Controlebezoek - Periodiek [Hfst 6.5]

Niet conform

Verslagnummer:
41/28052026/59412/69679/1

Inspectie adres: Kleinmolenstraat 83, 3900 Pelt (België)

Elektrisch bord

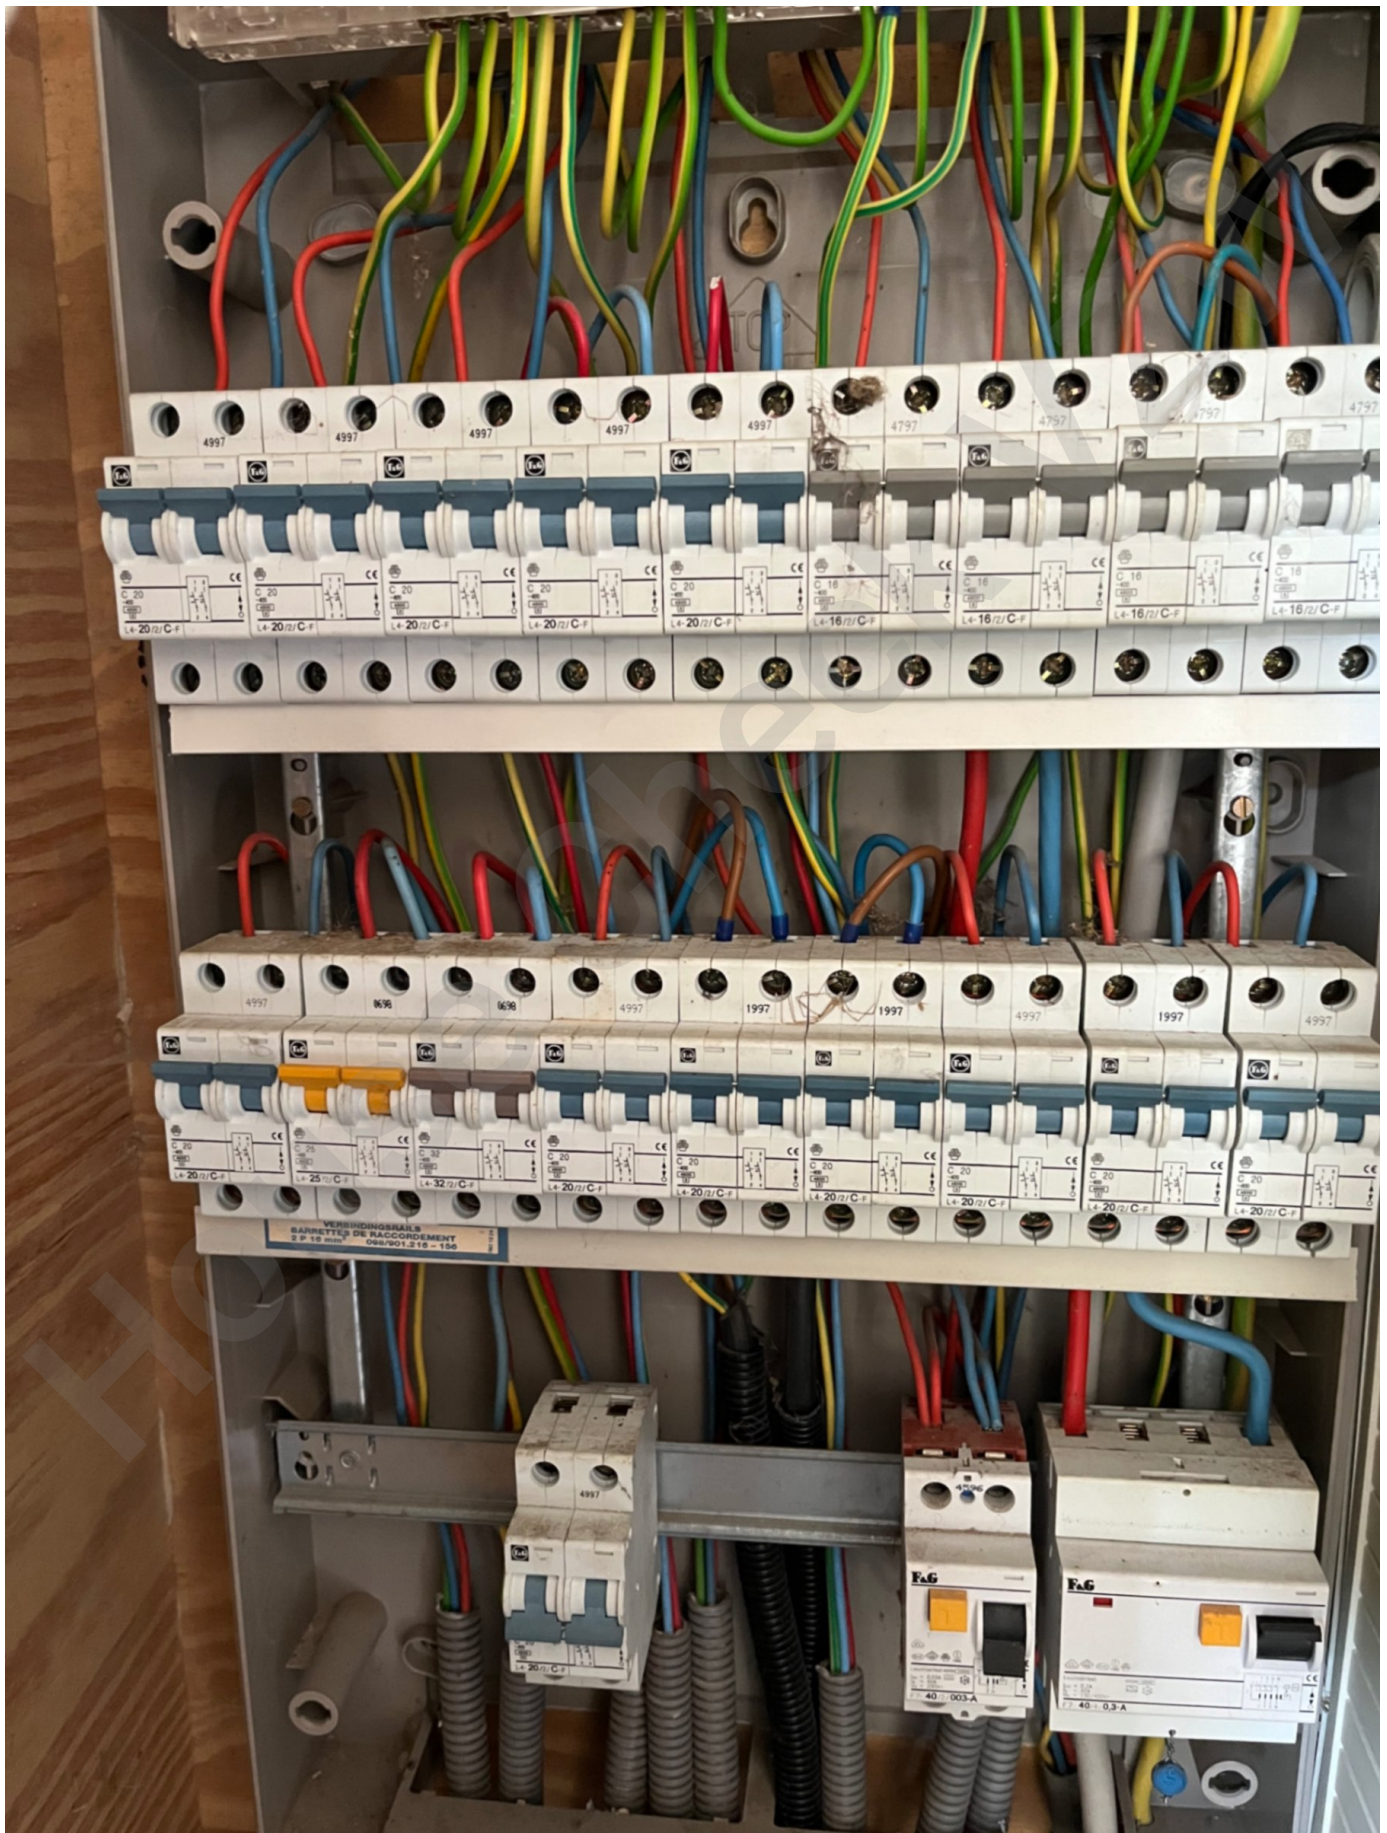
- De beschermingsgraad van de ruimte moet ten minste IPXX-D zijn voor ruimtes publiek toegankelijk en IPXX-B voor gewone ruimtes. - oAfd 4.2.2.3
- Er ontbreken afdekplaatjes in het elektrisch bord. - Afd 5.2.6; oAfd 4.2.2.3
